НАКОНЕЧНИКИ КАБЕЛЬНЫЕ ВИЛОЧНЫЕ С ЗАКРЫТЫМ ХВОСТОВИКОМ, ЗАКРЕПЛЯЕМЫЕ НА ЖИЛАХ ПРОВОДОВ

ГОСТ 22002.3—76*

Изменение № 2 ГОСТ 22002.3—76 Наконечники кабельные вилочные с закрытым хвостовиком, закрепляемые на жилах проводов. Конструкция и размеры

Изменение № 3 ГОСТ 22002.3—76 Наконечники кабельные вилочные с закрытым хвостовиком, закрепляемые на жилах проводов. Конструкция и размеры

Рис. 1

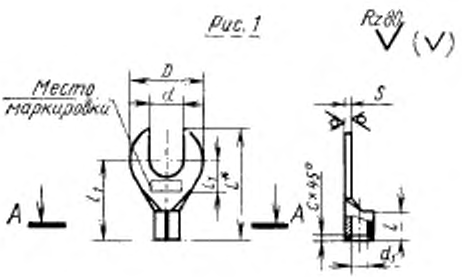
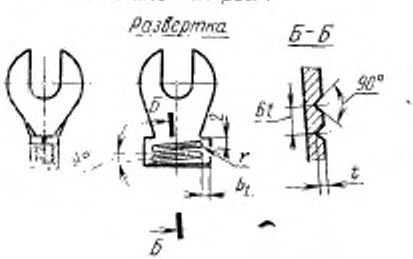
Пункт 2. Чертеж дополнить сноской: «** Размер обеспечивается инструментом»;

размер s дополнить знаком: *;
размер l_1 дополнить знаком: **;
таблица. Наименование графы l_1 дополнить словами: «не менее»;

заменить значения l_1: 5 на 3,5; 6 на 4,5; 8 на 5; 10 на 7; 13 на 9; 16 на 11; 19 на 12.
